**PARERE ISTRUTTORIO CONCLUSIVO C.T.S. n. 688 del 10.07.2026**

| <b>Oggetto</b>                   | PARCO EOLICO RANCHIBILE                                                                                                                           |

| <b>Descrizione</b>                                | PROGETTO DELL'IMPIANTO EOLICO DENOMINATO "PARCO EOLICO RANCHIBILE", DI POTENZA PARI A 30 MW E COSTITUITO DA N.6 NUOVI AEROGENERATORI DI POTENZA UNITARIA PARI A 5MW LOCALIZZATI NEL COMUNE DI SALEMI (TP) E DELLE RELATIVE OPERE CONNESSE ED INFRASTRUTTURE INDISPENSABILI DA REALIZZARSI NEI COMUNI DI SALEMI (TP), MARSALA (TP), E TRAPANI (TP). |

### **ANALISI dell'effetto cumulo**

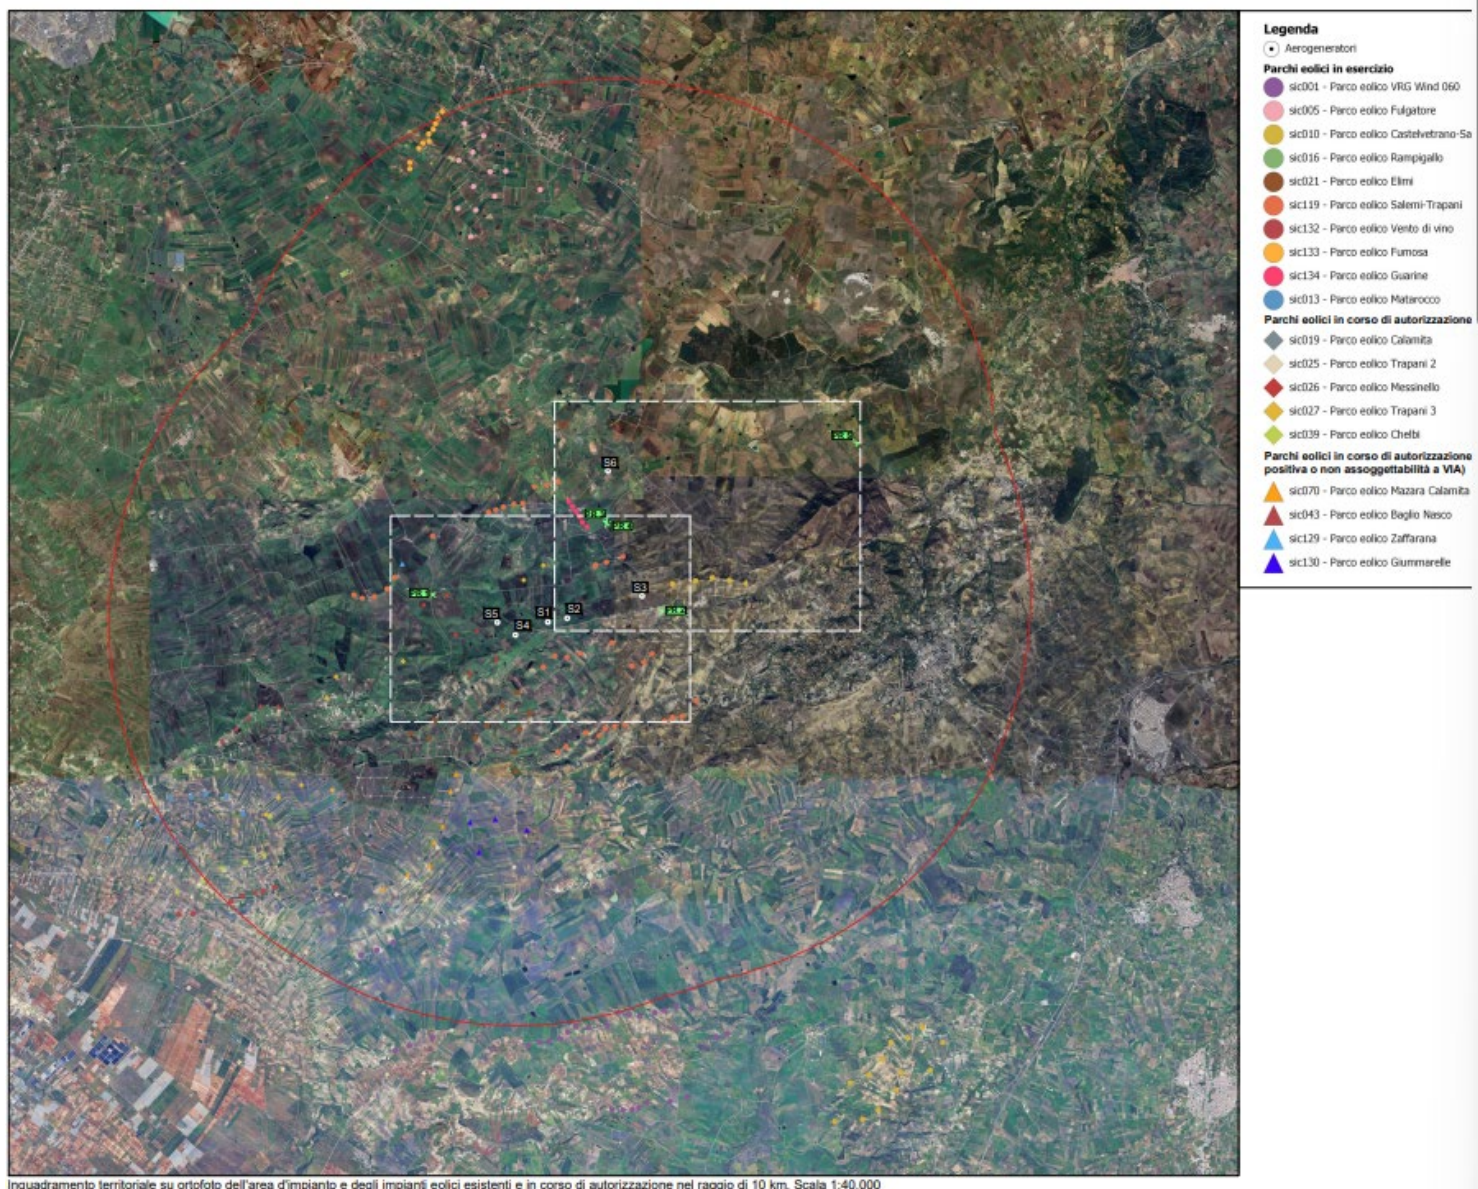
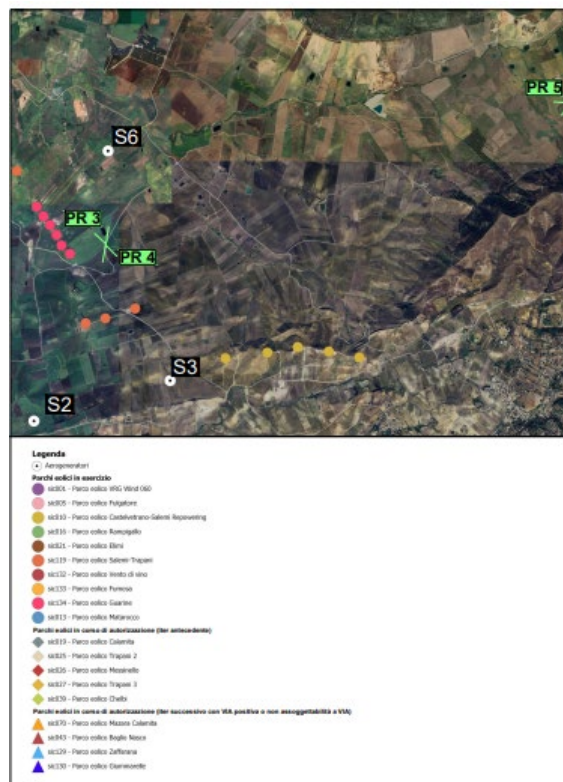
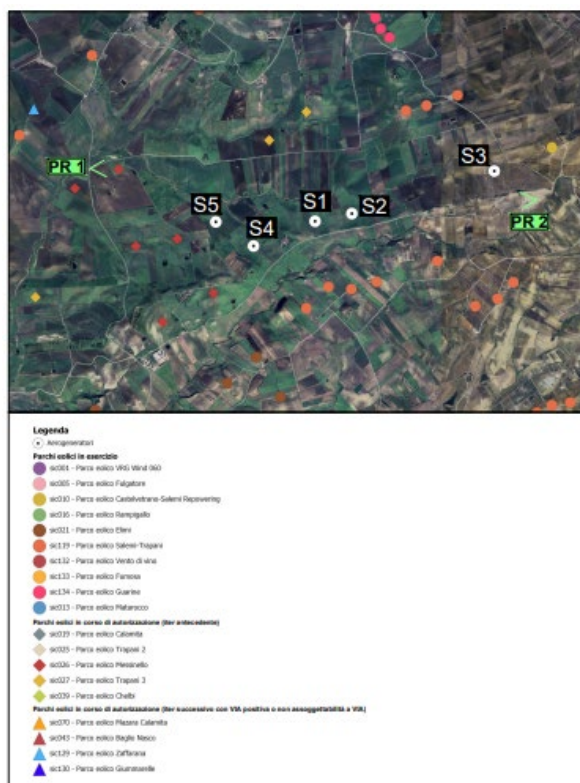
**CONSIDERATO** che la documentazione integrativa prodotta mostra correttamente la presenza di numerosi impianti eolici in area vasta, la cui incidenza è considerata modesta dal Proponente, e in realtà è da considerare estremamente invasiva e impattante su numerose matrici ambientali.

**CONSIDERATO** che il Proponente fornisce in sede di integrazioni gli elaborati sugli impatti cumulativi contenenti l'inquadramento dei progetti in corso di autorizzazione, autorizzati e in esercizio nel raggio di 10 km dagli aerogeneratori e le fotosimulazioni mediante le quali sono illustrati gli impatti cumulativi in riferimento al paesaggio e all'avifauna. Gli elaborati citati si intendono integrativi dello Studio di Incidenza e degli ulteriori elaborati di progetto pertinenti.

**CONSIDERATO** che a valutazione degli impatti cumulativi è stata eseguita uniformando tutti gli impianti censiti alla fase di esercizio. È necessario sottolineare che per quanto riguarda gli impatti cumulativi nelle fasi di cantiere e dismissione, la probabilità che queste avvengano contemporaneamente per tutti i progetti ancora da realizzare (sia già autorizzati che in iter autorizzativo) è alquanto remota. Ad ogni modo si ritiene che gli impatti cumulativi nelle fasi di cantiere e dismissione, durante le quali, a prescindere dalla componente considerata, essendo di natura temporanea e reversibile, e soprattutto asincroni tra di loro, siano trascurabili.
